ヤマダサービスニュース

No. 97-001

NDP-20/25 及び P20/P25 シリーズ スロートベアリング品番変更のお知らせ

スロートベアリング使用箇所：NDP-20/25 本体金属タイプ
 (本体樹脂タイプも同様の場所に使用しています)

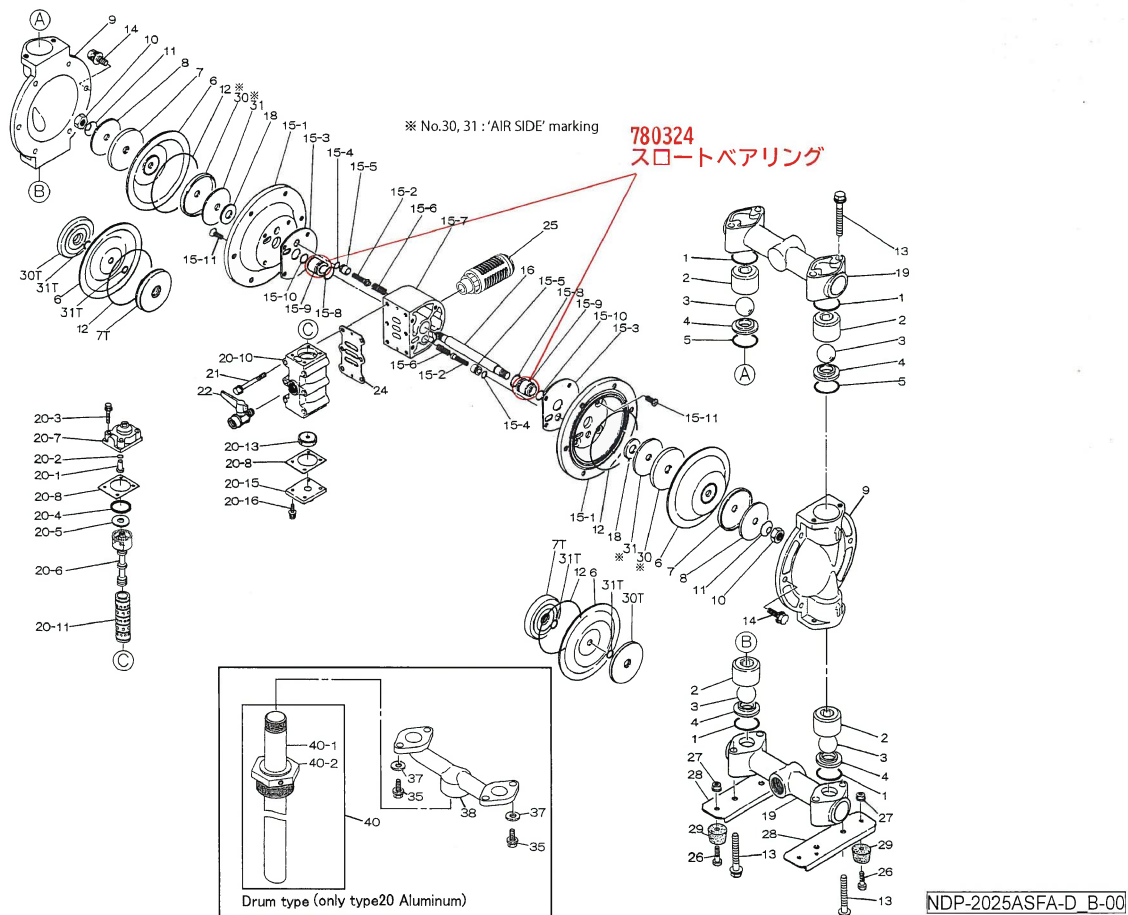
■ NDP-20/25 シリーズ

旧：品番 **772703** 名称 スロートベアリング（材質 **MCナイロン**）

新：品番 **780324** 名称 スロートベアリング（材質 **POM**）

■ NDP-P20/P25 シリーズ

旧：品番 **772931** 名称 スロートベアリング（材質 **POM**）

新：品番 **780326** 名称 スロートベアリング（材質 **POM**）

※部品番号は変わりますが部品寸法の変更はありませんので新旧の互換性はございます。
旧部品を使用していたポンプにも新部品をご使用頂けます。
